Woningtype: E03a t/m E03d, E04, E06, E09a, E10a, E10b, E12a, E12b, E13a, E15a, E15b, E16a, E16b, E18a, E18b, E19a, E19b

Onderwerp: Addendum

Referentie: 11500964-001

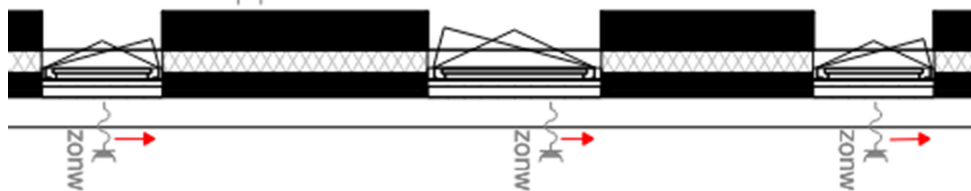
- 1 De doorgang onder een betonnen balk in de hal of woonkamer is minimaal 2.300mm + vloer. Bij sommige woningtypes staat dit lager aangegeven, zoals in het voorbeeld hieronder.
